PIERĪGAS REĢIONĀLĀ ADMINISTRĀCIJA

08.05.2015., Nr. 1.17.9/99/2015-N

*Par projekta HYDROPLAN Ietekmes uz vidi
novērtējuma ziņojumu*

1. attēls.

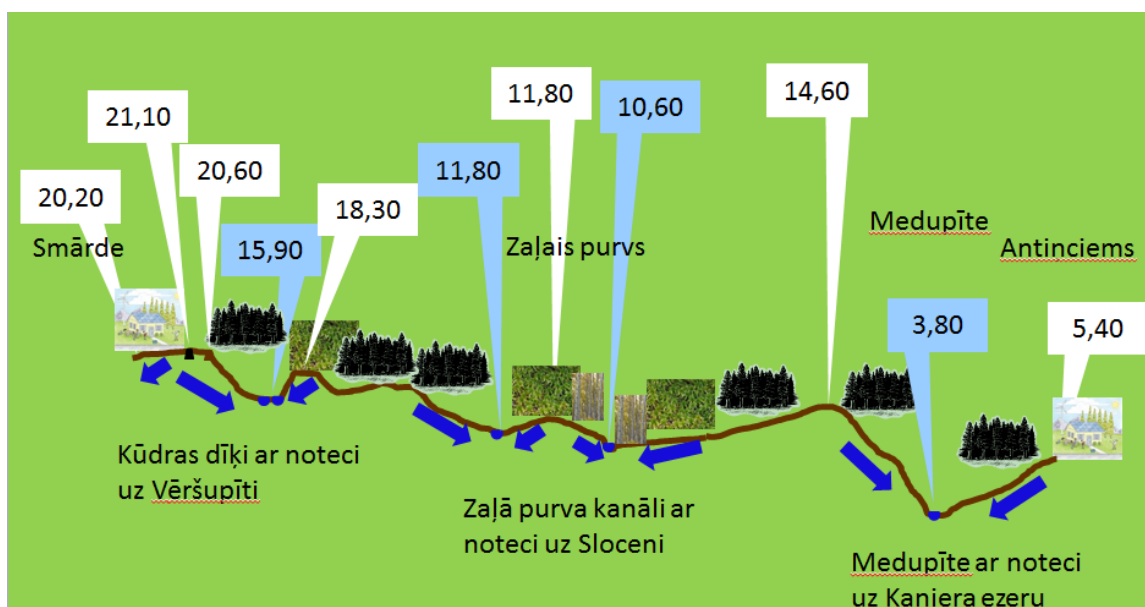
- 2) Atbildot uz jautājumu par projekta darbību iespējamo ietekmi uz gruntsūdens līmeņiem Raganu purvā, jāņem vērā, ka Zaļais purvs un Raganu purvs pieder citiem (atšķirīgiem) sateces baseiniem, kas gruntsūdens līmenī viens no otra ir atdalīti ar ūdensšķirtnēm (skat 1. un 2. att. pielikumā) un hidrauliski nav saistīti savā starpā. Tas nozīmē, ka tos savā starpā nevieno arī virszemes ūdenstece, bet gruntsūdens plūsma tajos notiek dažādos virzienos un pazemes ūdeņi atslogojas neatkarīgās virszemes ūdenstilpēs.
SIA „Procesu izpētes un analīzes centrs” veiktās modelēšanas rezultāti rāda, ka atjaunošanas pasākumu izraisītās Zaļā purva teritorijas gruntsūdens līmeņu izmaiņas būs niecīgas un šo izmaiņu laukums aptvers tikai pašu atjaunošanas darbu teritoriju un nelielu tai piegulošo zonu, kas nekādā veidā nevar ietekmēt gan teritorijas pāri ūdensšķirtnēm, gan, vēl jo vairāk – zemes, kas atrodas ārpus projekta teritorijas.
